工程指示 / 要求簡箋(E.I.)

工程指示編號：EI / 1674 / 20

工程名稱：觀塘裕民坊

工程項目：幕牆 生窗玉(T1-T5)(7-50/F)

名稱	生窗玉組裝圖	制圖	邱紅	2019.11.15	修改	A	
材料	-	復核	謝永林	-	日期	2019.11.19	
顏色	EC-DG-S332054 (3塗)	批准	Jason		圖號	HD-DR10

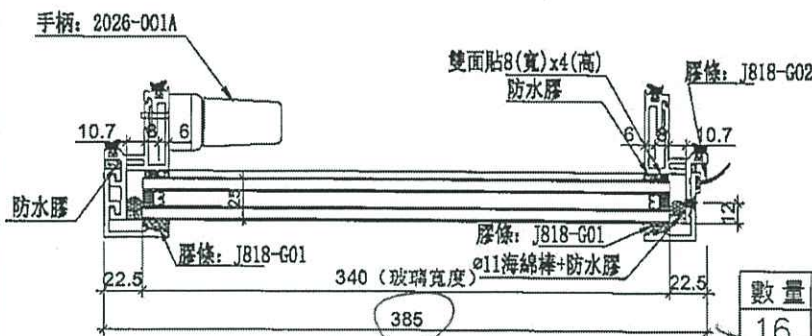
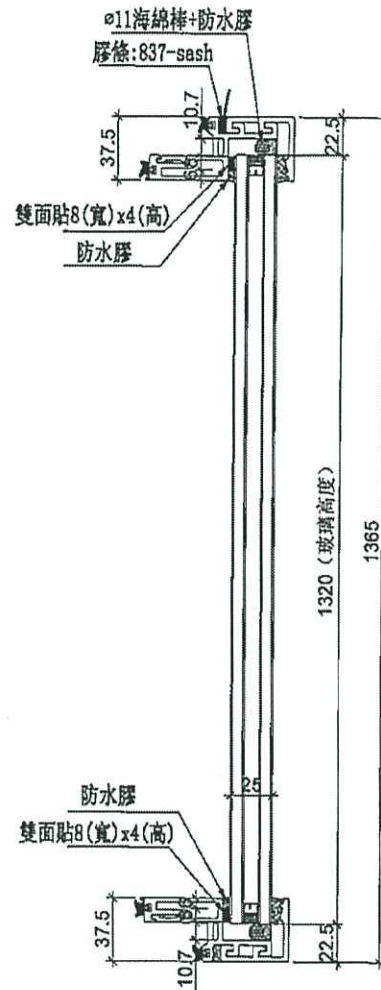
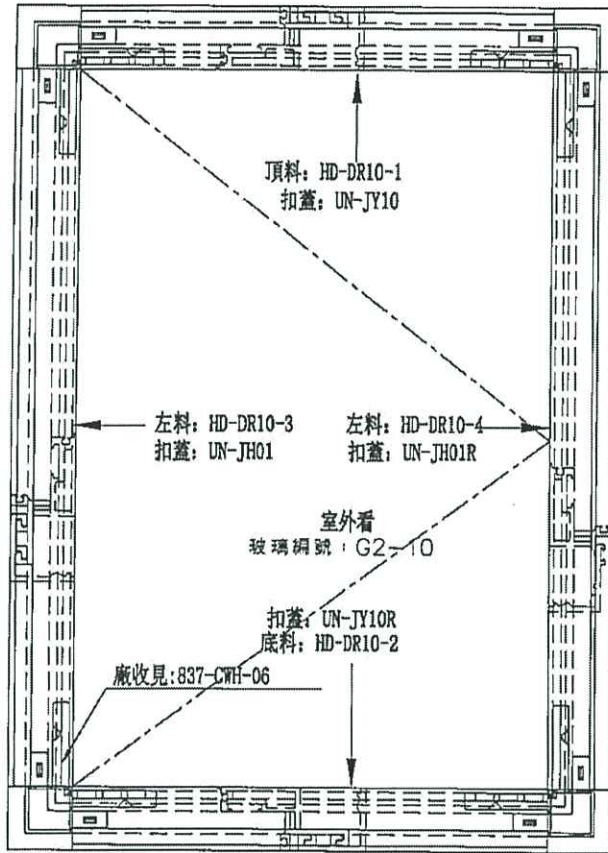
作地盤取
2隻

名稱	全窗玉組裝圖	制圖	邱紅	2019.11.15	修改	A
材料	-	復核	謝永林	-	日期	2019.11.19
顏色	EC-DG-S332054 (3塗)	批准	Jason		圖號	UN-DR1a

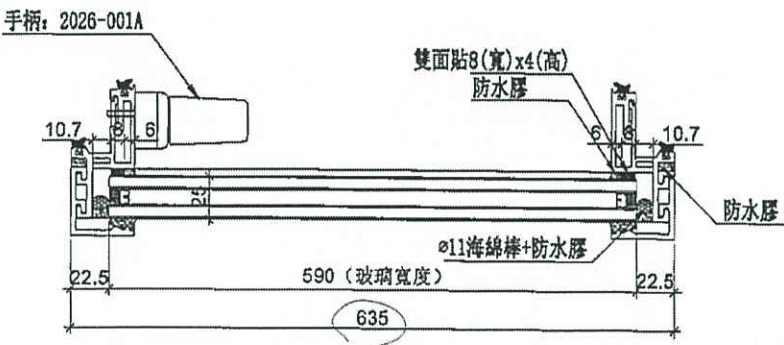
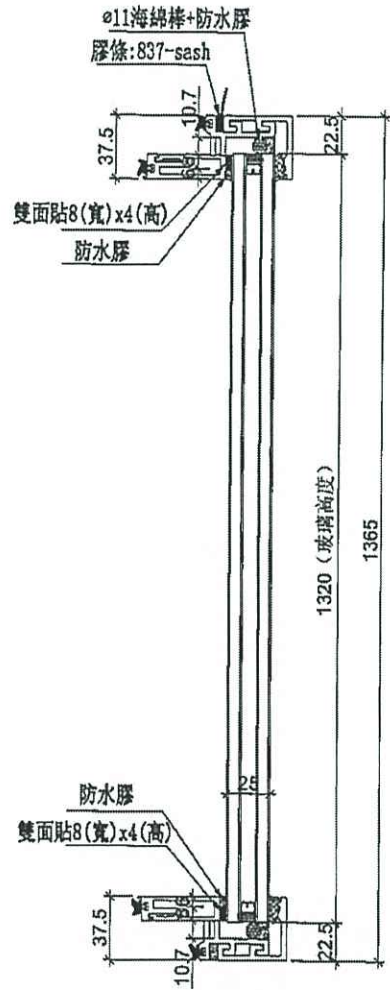
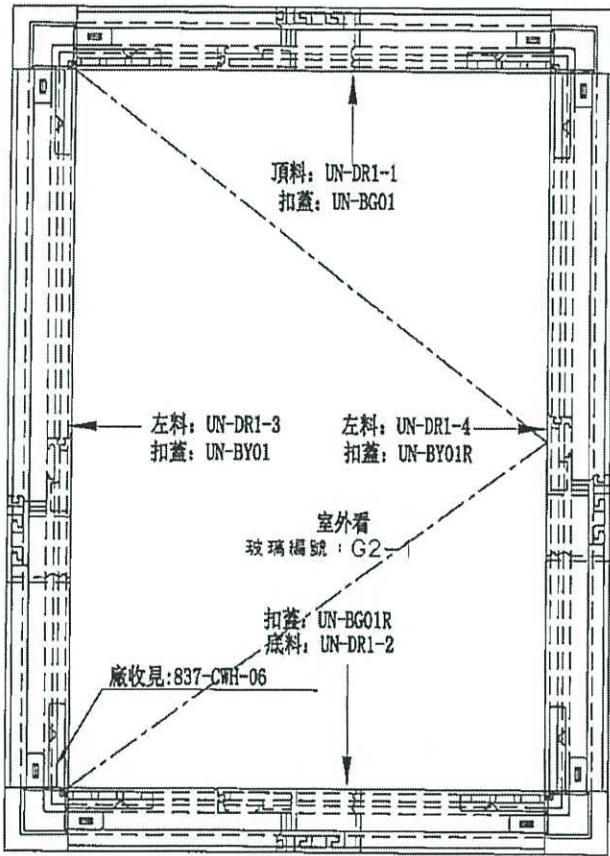
← 此位置
2 隻

美特鋁質有限公司 MIDI Aluminium Fabricator Ltd	Drg No: 837-Fab-08A Scale 1:1(A3)	By: A Date: 05-11-2019	837-FAB-08A for X85638 & X85650
	J837_200mmCW_Sash Fabrication_Assembling Details J837 200幕牆窗玉 施工裝配註明

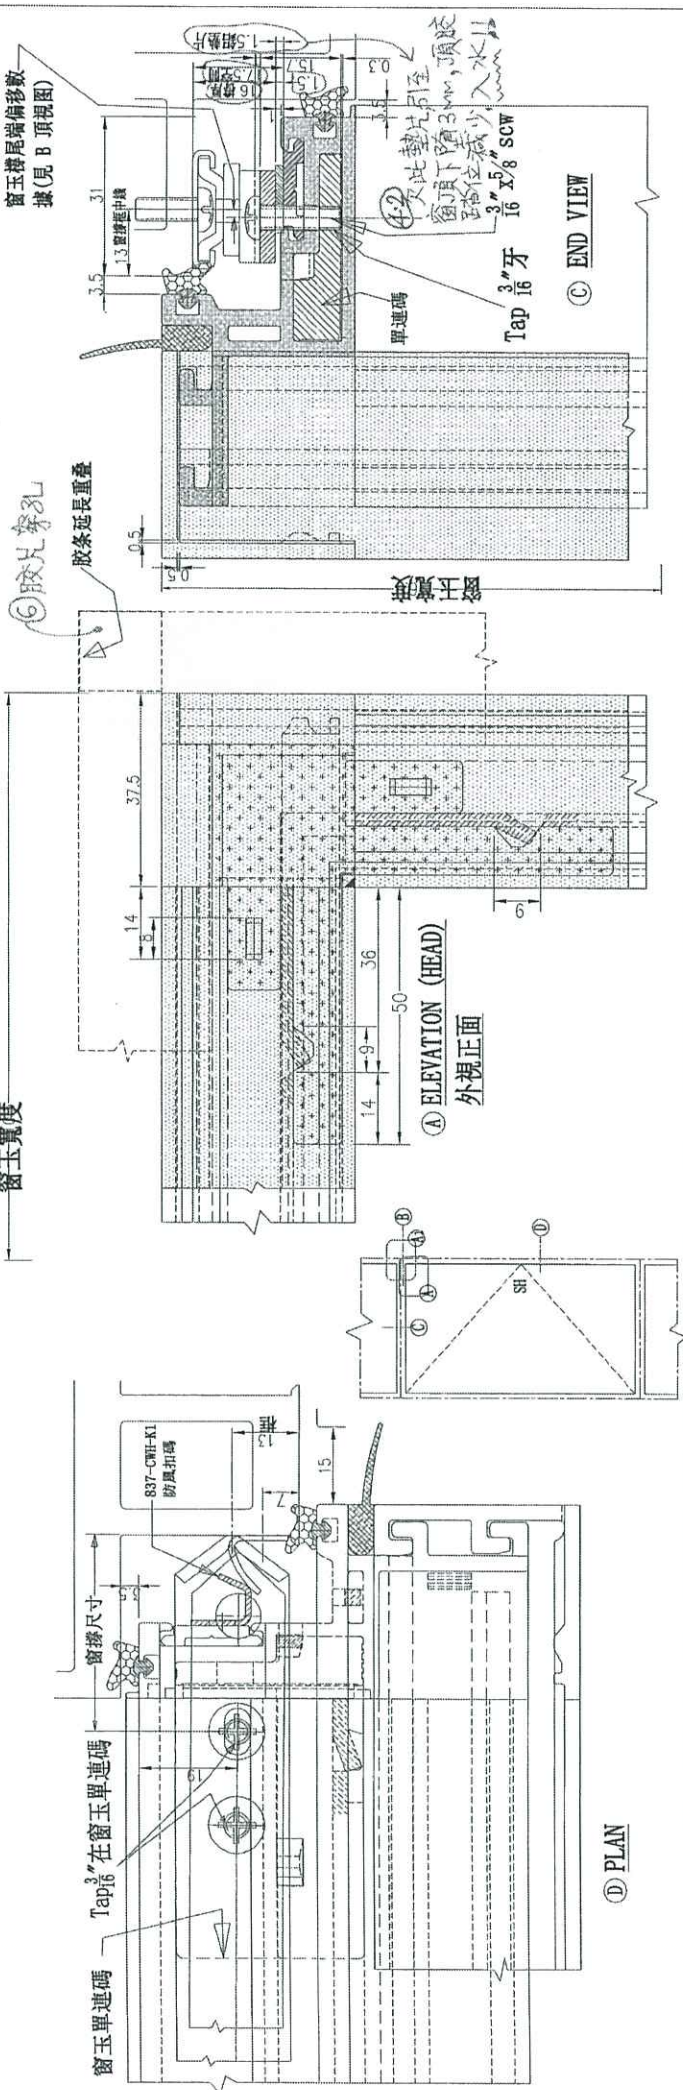
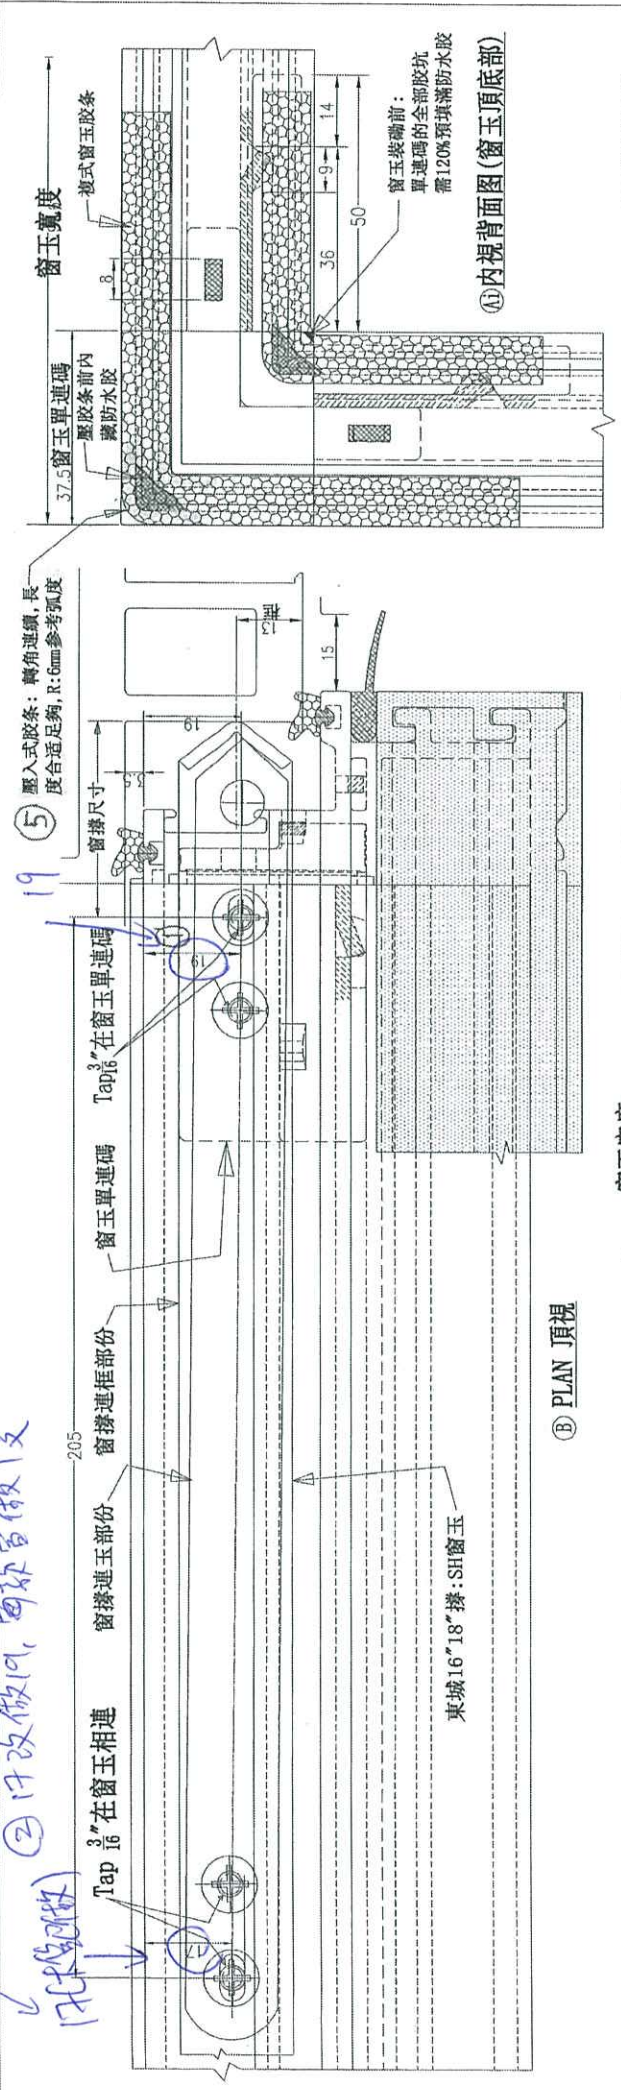
按附件標示尺寸，扇撐距離改為 18 及 19，每款窗做 1 隻，跟下車到地盤

① 17改做18, 每款窗做1隻
 ② 17改做19, 每款窗做1隻
 17改做18
 17改做19
